Rapport de contrôle d'installations électriques à basse et à très basse tension

RÉF. 28/2024/68299/01:1

DATE DU CONTRÔLE 07/06/2024 **AGENT VISITEUR** Loïc Giltay
ADRESSE DU CONTRÔLE Les Tilleuls 37 - 5651 Walcourt **TYPE DE CONTRÔLE** Visite de contrôle vente ancienne installation (8.4.2.)

Croquis de position élémentaire et descriptif sommaire des tableaux

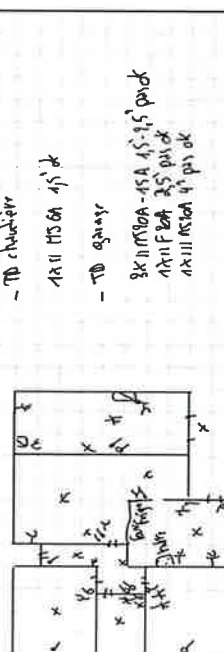
- TD chaudière
1x II MSOA 45.15 pout
- TD garage
3x II MSOA-45A 45.15 pout
1x II F 20A 25 pout
1x III MSOA 45.15 pout
